Всемирный форум для согласования правил  
в области транспортных средств

Шины: Правила № 117 ООН (сопротивление шин качению,  
шум, издаваемыйшинами при качении, и их сцепление  
на мокрой поверхности)

## Предложение по дополнению 2 к поправкам серии 04 к Правилам № 117 ООН

Представлено экспертами от Европейской технической  
организации по вопросам пневматических шин и ободьев колес\*

Рис. 1  
Схематическое разъяснение, касающееся коэффициента сцепления шины

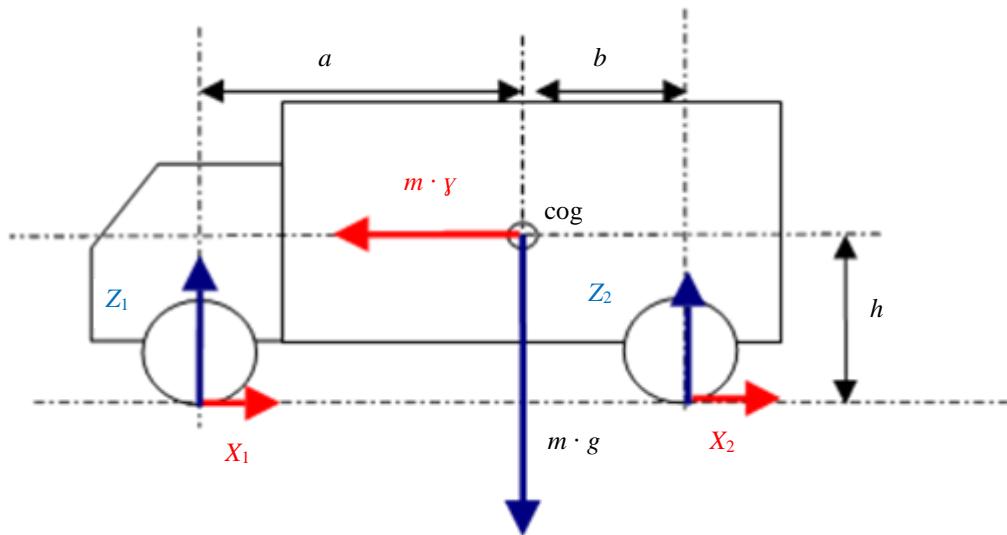
«2.2.2.7.5 Расчет относительного коэффициента сцепления с мокрым дорожным покрытием

Коэффициент сцепления с мокрым дорожным покрытием представляет собой относительную характеристику потенциальной шины по сравнению с эталонной шиной. Способ его расчета зависит от конфигурации испытания согласно пункту 2.2.2.2 настоящего приложения. Коэффициент сцепления шины с мокрым дорожным покрытием,  $G$ , рассчитывают в соответствии с таблицей 7:

| Конфигурация C1: потенциальные шины на обеих осях                                  | $G = f \cdot \frac{BFC(T)}{BFC(R)}$  |
| Конфигурация C2: потенциальные шины на передней оси и эталонные шины на задней оси | $G = f \cdot \frac{BFC(T) \cdot [a+b+h \cdot BFC(R)] - a \cdot BFC(R)}{BFC(R) \cdot [b+h \cdot BFC(T)]}$   |
| Конфигурация C3: эталонные шины на передней оси и потенциальные шины на задней оси | $G = f \cdot \frac{BFC(T) \cdot [-a-b+h \cdot BFC(R)] + b \cdot BFC(R)}{BFC(R) \cdot [-a+h \cdot BFC(T)]}$ |

где (см. также рис. 1):

*f*: поправочный коэффициент, значение которого зависит от используемой СЭИШ;
